OGGETTO: ID_VIP 10148 - Controdeduzioni alle osservazioni depositate dal Comune di Guglionesi nella persona dell'Ing. Giuseppe Raimondo (Registro Ufficiale Ingresso 0177666 del 03-11-2023) per il "Progetto per la costruzione di un impianto di produzione di energia elettrica da fonte eolica denominato "Solagne Grandi" di potenza totale pari a 39,2 MW e delle relative opere di connessione, da realizzarsi nei Comuni di Guglionesi (CB), Montecilfone (CB) e Montenero di Bisaccia (CB). Procedura di Valutazione di Impatto Ambientale (PNIEC-PNRR) – Proponente LE.RO.DA. Wind S.r.l.

La LE.RO.DA. Wind S.r.l. in persona del suo legale rappresentante ANTONINO IMBURGIA, con sede legale in PALERMO, PIAZZA ALBERICO GENTILI n°6, CAP 90143, pec: le.ro.da.windsrl@legalmail.it con riferimento alle osservazioni recanti data 3 novembre 2023, depositate dal Comune di Guglionesi nella persona dell'Ing. Giuseppe Raimondo in qualità di Responsabile del Settore IV Urbanistica e Ambiente del Comune di Guglionesi, (MASE.REGISTRO UFFICIALE.INGRESSO.0177666 del 03-11-2023), presenta le seguenti controdeduzioni.

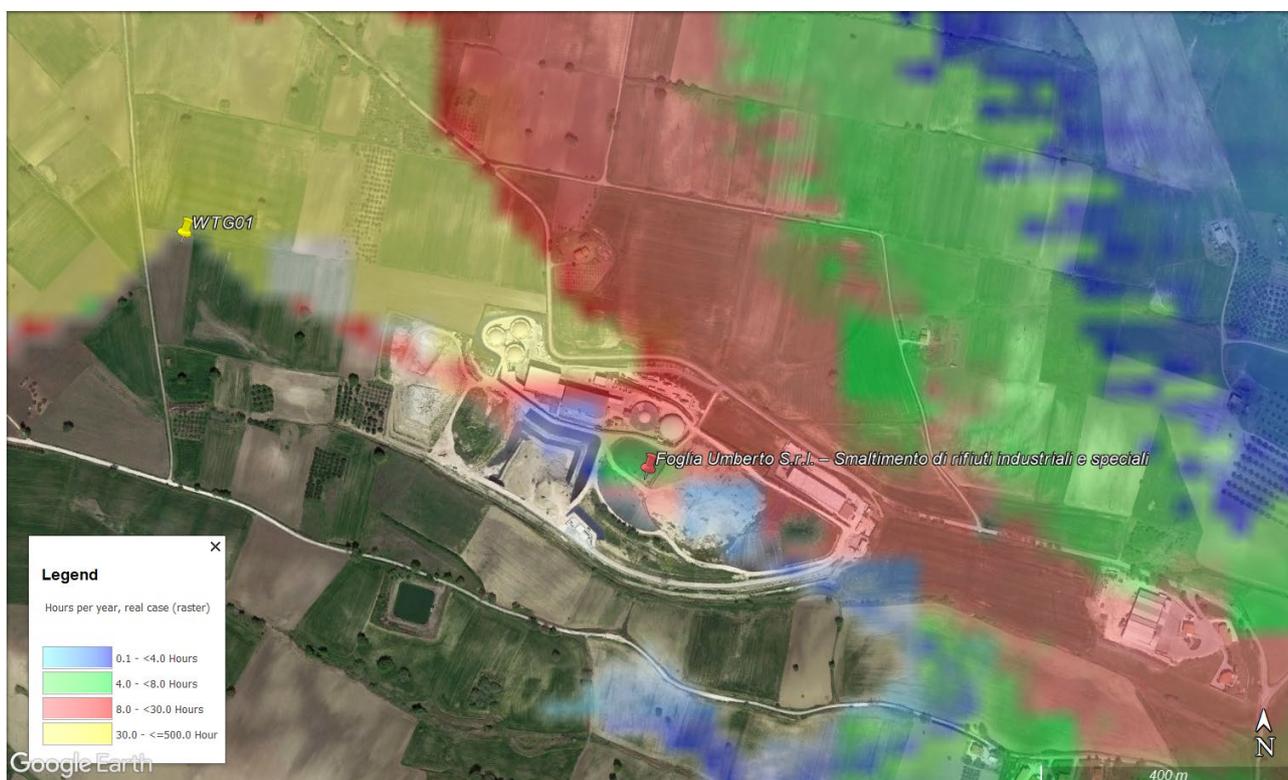
5. OSSERVAZIONE: *Errata rappresentazione della tavola di individuazione di altri impianti FER. La redazione della tavola non individua tutti gli impianti da fonte rinnovabile, in quanto non risulta considerato l'intero polo energetico integrato della Società Foglia Umberto srl (biogas da discarica, biogas e biometano da processo di digestione anaerobica della frazione organica dei rifiuti, fotovoltaico e idrogeno verde). Inoltre, la stessa tavola non riporta impianti da fonte rinnovabile che hanno ottenuto Autorizzazione Unica in base al d.lgs. 387/2003 ss.mm.ii. e PAS Procedura Abilitativa Semplificata ai sensi del d.lgs. 28/2011 ss.mm.ii., i quali hanno effettuato procedure di screening ambientale e non procedure di VIA nazionale e/o regionali. A titolo di esempio si riporta la mancanza di individuazione nella tavola di un impianto fotovoltaico di 2 MWe da realizzarsi sopra la copertura della discarica di Guglionesi e relative opere di connessione da realizzarsi nel comune di Montecilfone (CB), autorizzato con DETERMINAZIONE DIRIGENZIALE N. 3088/2023 del Servizio Politiche Energetiche della Regione Molise. Quest'ultimo impianto fotovoltaico da 2 MWe autorizzato interferisce sensibilmente con la turbina numero 1 del progetto eolico presentato nel comune di Guglionesi (CB) in fase di valutazione sulla componente dell'effetto ombra e di rottura delle parti rotanti rendendole non realizzabili. L'analisi della documentazione dimostra che l'aerogeneratore identificati con il numero 1 non può essere realizzato in quanto compromettono la produzione energetica dell'intero polo energetico della Società Foglia Umberto srl oltre che alla sicurezza e il microclima dell'intera area della discarica.*

5. CONTRODEDUZIONE: Si precisa che la tavola di rappresentazione degli impianti FER è stata realizzata considerando tutte le iniziative disponibili sui portali nazionali e regionali.

Rispetto ai potenziali impatti acustici sull'impianto fotovoltaico autorizzato, si afferma che l'aerogeneratore più vicino denominato "WTG01" è localizzato ad una distanza superiore ai 500 m dal primo locale relativo all'impianto di smaltimento di rifiuti "Foglia Umberto S.r.l. Tale distanza è

superiore a quella di 400 m indicata dai fabbricati adibiti a civile abitazione alla lett. c) dell'art. 16.1 della parte IV – Criteri per la localizzazione degli impianti, della D.G.R. 621 del 2011. A tal proposito, come dettagliatamente descritto nell'elaborato di progetto definitivo denominato "LWG01_IA01" e con particolare riferimento alla tavola grafica allegata a pag. 82 del file, si può notare che l'impianto di smaltimento "Foglia Umberto S.r.l." sia ubicato sul limite individuato dalla curva isofonica a 35 dB(A), oltre la quale non vi è propagazione del rumore. La relazione "LWG01_IA01", inoltre, conferma che rispetto a tale fabbricato risultano rispettati i limiti di emissione assoluta e differenziale previsti dalla normativa nazionale ai sensi dell'art. 4 del DPCM 14/11/1994 di 60 dB(A) per il periodo di riferimento notturno e 50 dB(A) per quello diurno, non essendo vigente alcun Piano di Zonizzazione Acustica comunale. Sulla base di tali considerazioni il proposto impianto eolico è compatibile in riferimento agli aspetti acustici.

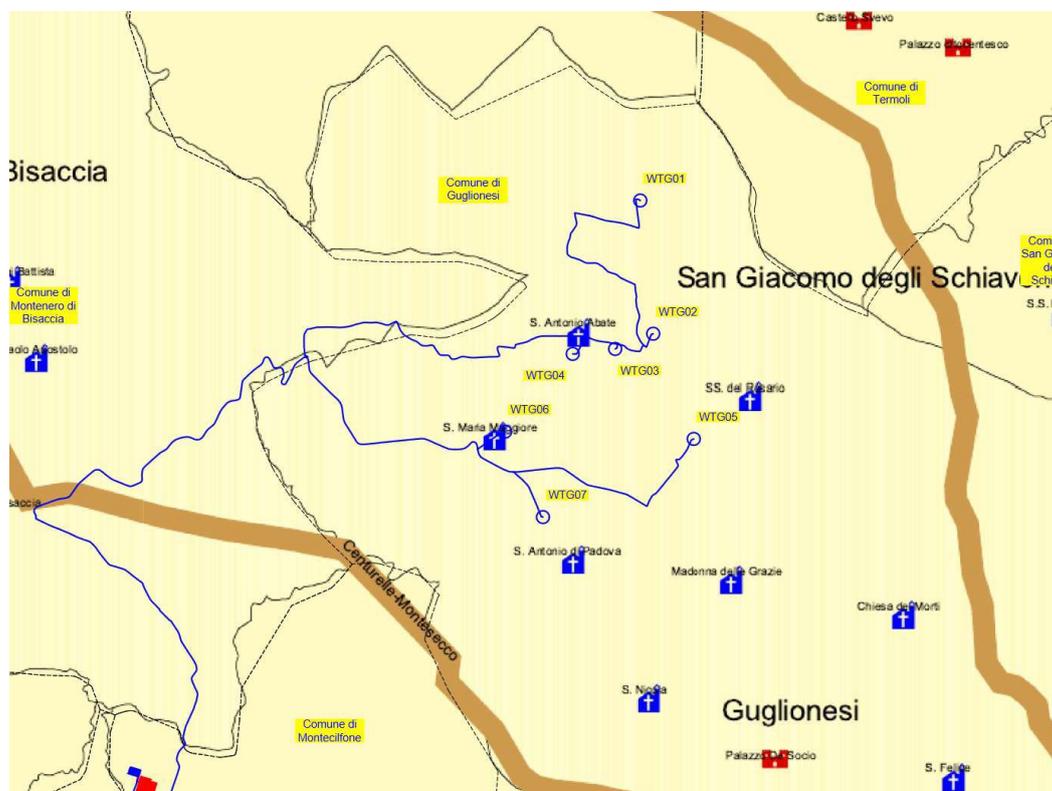
6. OSSERVAZIONE: *Errata considerazione dell'effetto ombra. L'effetto ombra non è stato calcolato sugli impianti fotovoltaici presenti nelle vicinanze dell'impianto il quale comporterebbe una sicura perdita energetica sugli stessi da quantificare come indennizzo e come perdita energetica anche per l'impianto proposto.*

6. CONTRODEDUZIONE: In ragione delle precedenti controdeduzioni, rispetto ai potenziali effetti di shadow-flickering, l'immagine di seguito riportata rappresenta l'impatto cumulativo dei potenziali effetti di ombreggiamento di tutti gli aerogeneratori del proposto impianto in sovrapposizione agli impianti fotovoltaici esistenti (poligoni blu). Come si può notare, individuata la soglia di circa 30 ore/anno di potenziale incidenza (riferita a dati di letteratura), l'impianto eolico di progetto non determina perdita di energia per gli impianti fotovoltaici circostanti.

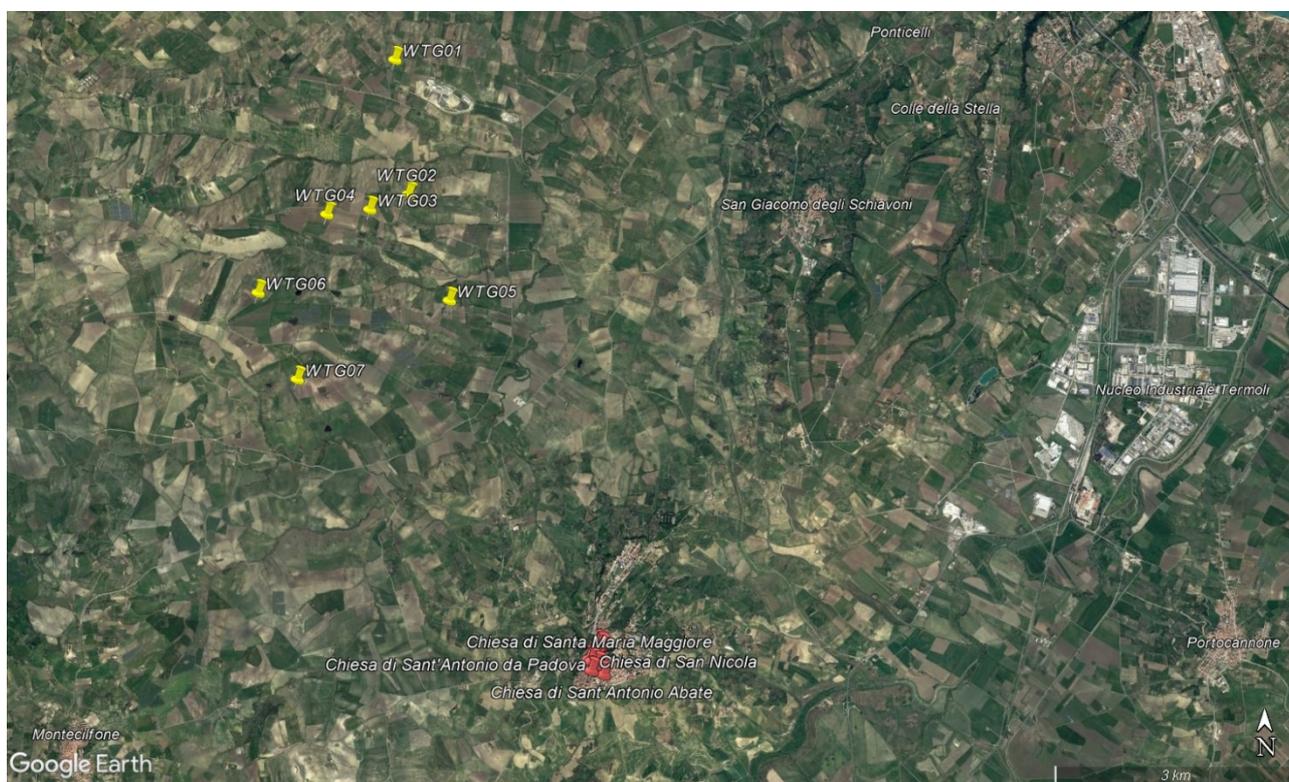
7. OSSERVAZIONE: *Errate valutazioni nella Relazione Paesaggistica. La maggior parte degli aerogeneratori interferisce con il sistema di chiese vincolate per legge ai sensi del d.lgs. 42/2004 ss.mm.ii., creando una discontinuità paesaggistica rilevante.*

Inoltre, nella Relazione Paesaggistica, oltre a non valutare l'effetto cumulo paesaggistico degli impianti in fase di iter autorizzativo, nella stessa non viene analizzato l'impatto delle opere connesse come la sottostazione elettrica che interferisce con i vincoli dell'art. 142 del d.lgs. 42/2004 ss.mm.ii.

7. CONTRODEDUZIONE: Si premette che la tavola grafica denominata "LWG01_C05_2", presa a riferimento per la presentazione delle osservazioni oggetto, è la rappresentazione dell'impianto rispetto al tematismo dei siti storico-culturali del Piano Territoriale di Coordinamento Provinciale di Campobasso (PTCP), ed è stata redatta con il solo scopo di fornire un quadro completo dell'inquadramento normativo del progetto e quindi con lo strumento di coordinamento provinciale.

Si precisa, però, che la tavola del Piano Territoriale di Coordinamento Provinciale di Campobasso è stata realizzata in scala **1:100.000**, scala intrinsecamente non adatta per la rappresentazione di tematismi puntuali, ed è fornita in formato ".pdf" senza indicazione della collocazione spaziale, nella quale l'unico riferimento è rappresentato dai confini comunali. Come si può notare tavola grafica

denominata "LWG01_C05_2", i limiti comunali e quelli di riferimento della tavola di piano sono perfettamente sovrapposti. Invece, il sistema di chiese vincolate non è correttamente rappresentato sulle tavole di piano, come di seguito verrà dimostrato. Le chiese, da intendersi come siti storico-culturali, sono individuate e schedate dall'ente competente, nel caso in oggetto dalla Soprintendenza del Molise, e resi disponibili anche in formato "gis" georiferito sul sito del Ministero della Cultura all'indirizzo web <http://vincoliinrete.beniculturali.it/VincoliInRete/vir/bene/listabeni>, dal quale si riportano dettagliatamente tutti i riferimenti del sistema delle chiese vincolate del Comune di Guglionesi, e definite interferenti nelle presenti osservazioni.

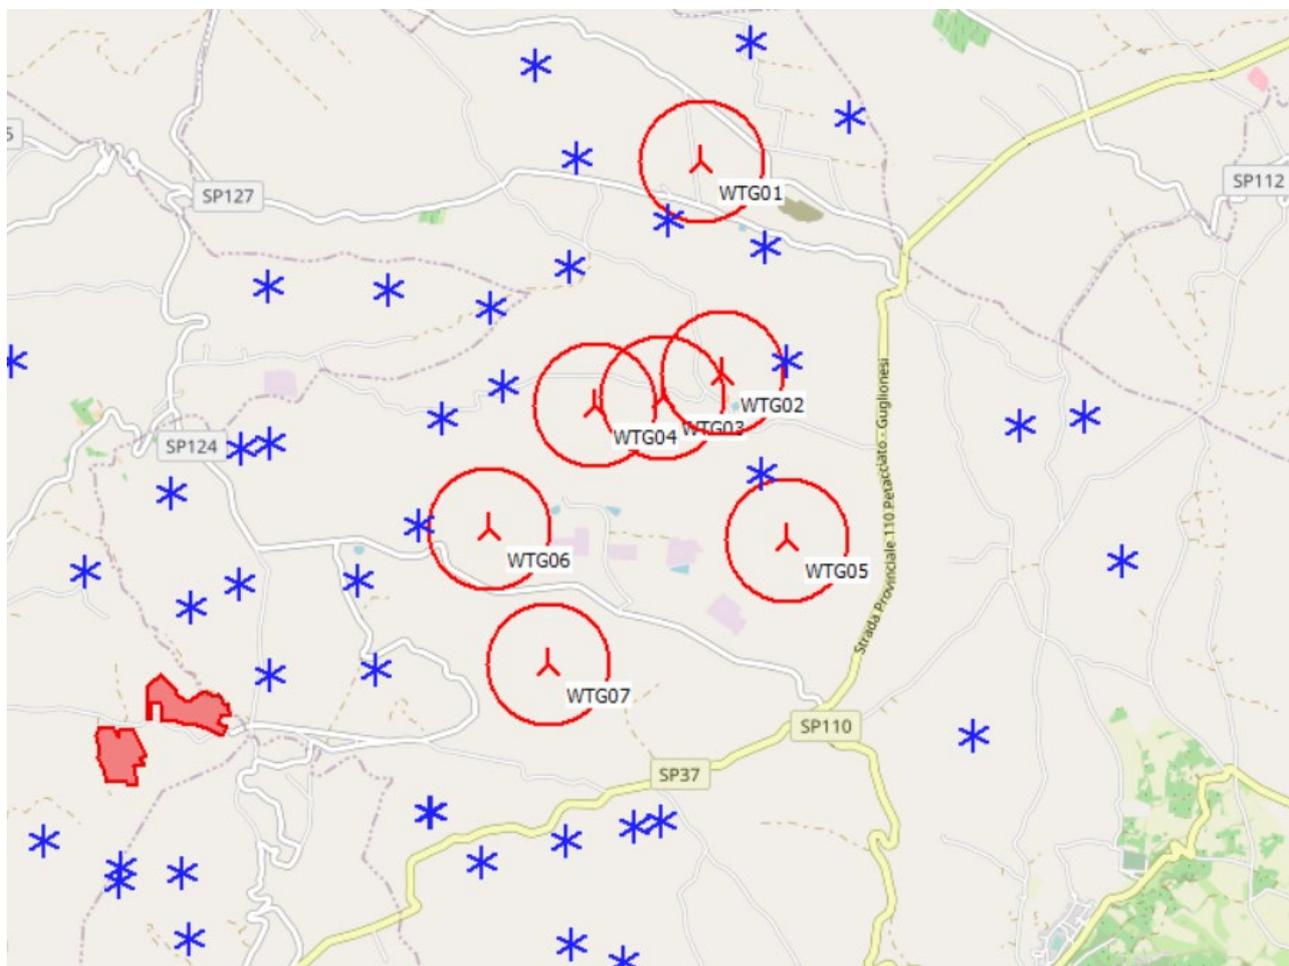
8. OSSERVAZIONE: *Mancato approfondimento del progetto rispetto alla D.G.R. 621/2011 oltre che alle leggi regionali. Nel progetto e soprattutto nello Studio di impatto Ambientale non risultano valutati i criteri di localizzazione regionali riportati nella D.G.R. 621/2011.*

8. CONTRODEDUZIONE: La compatibilità del progetto rispetto alla normativa in materia ambientale regionale è ampiamente descritta al capitolo 2.6.2 del SIA, con particolare riferimento

alla D.G.R. n. 187 del 22/06/2022 attualmente vigente. La D.G.R. n. 187/2022 individua le aree non idonee all'installazione degli impianti per la produzione di energia elettrica da fonti rinnovabili, e recepisce sia la normativa regionale, tra cui la D.G.R. n. 621/2011 proprio nella parte di definizione delle aree non idonee per eolici, che le normative nazionali, tra cui il D.M. del 10/09/2010 e il D. Lgs. n. 199/2021.

In riferimento alla D.G.R. n. 187/2022 è stata redatta apposita tavola grafica di inquadramento denominata "LWG01_C07".
